Bulletin d'information technique

Concernant: Modification des vis de la vanne de control 541 - Communication importante

1) Corps de vanne: (541N, 541D)

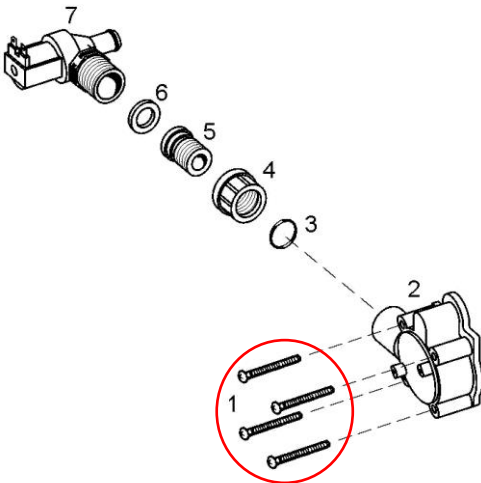
Item	Ancien PN	Nouveau PN	Description	Torx	Information additionnel
3	15/222	74328	M5x25	Tx25	Galvanisé
12	15/89	74391	M5x20	Tx25	Galvanisé

2) Ancienne assemblage de la tête de vanne:

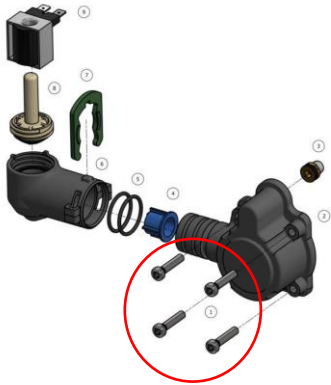
Item	Old PN	New PN	Description	Torx	Extra information
1	15/87	74393	M5x50	Tx25	Galvanized

3) Assemblage de la tête de vanne:

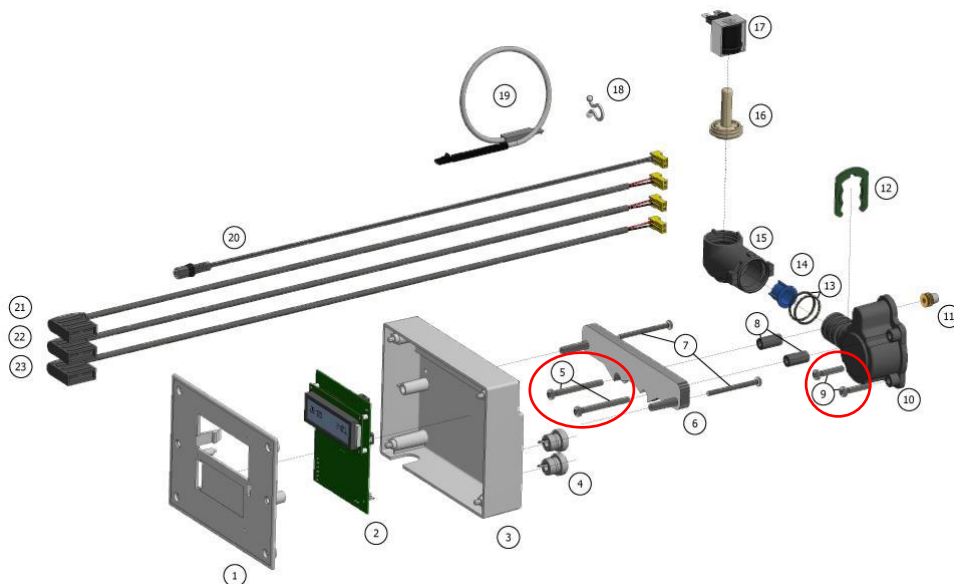
Item	Ancien PN	Nouveau PN	Description	Torx	Information additionnel
1	15/222	74328	M5x25	Tx25	Galvanisé
